Bezirksregierung Düsseldorf, Postfach 300865, 40408 Düsseldorf

BPL Nr. 01/013 Harkortstraße

Aufforderung zur Äußerung gem. § 4 (1) BauGB

Ansicht Stadtseite M 1:500 Anlage 2

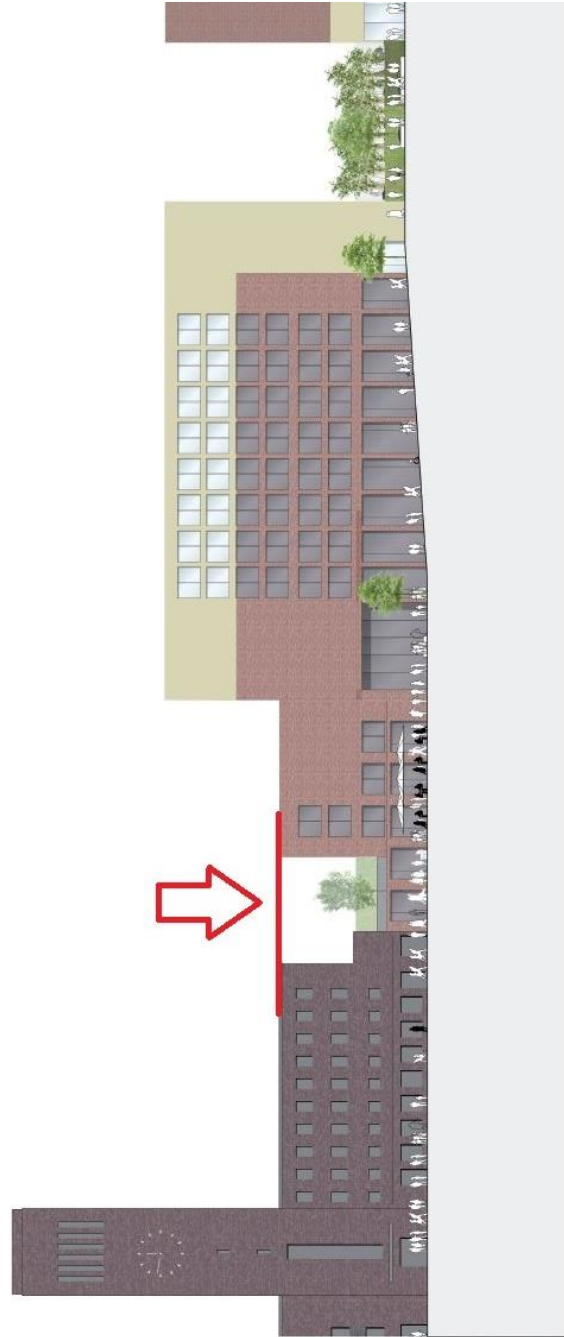
- 1.) Die Lage der Baufluchten (hier Block A zum Konrad-Adenauerplatz) sollten wie im Entwurf vorgegeben, auch im BPL festgesetzt werden.
- 2.) Die Traufhöhe im Anschluss Bereich zum Hauptbahnhof, muss auf einer Höhe liegen (siehe Anlage 1).
- 3.) Auf eine Terrassenbegrünung, mit großen Bäumen sollte in diesem Urbanen Bereich verzichtet werden.
- 4.) Die OK Attika von Block A/III darf nicht über der OK Traufgesims des angrenzenden Hauptbahnhofbereiches liegen (siehe Anlage 2).
- 5.) Im Bereich von Block A/III darf es keine Dachaufbauten, über OK Attika geben (siehe Anlage 3).
- 6.) Die Fassade der Neubaubereiche müssen, aus denkmalpflegerischer Sicht, nicht die Materialität des Hauptbahnhofes aufnehmen. Wichtiger ist, das die Kubatur und Gestaltung der angrenzenden Neubaubereiche, das geschützte Erscheinungsbild optisch nicht dominiert.
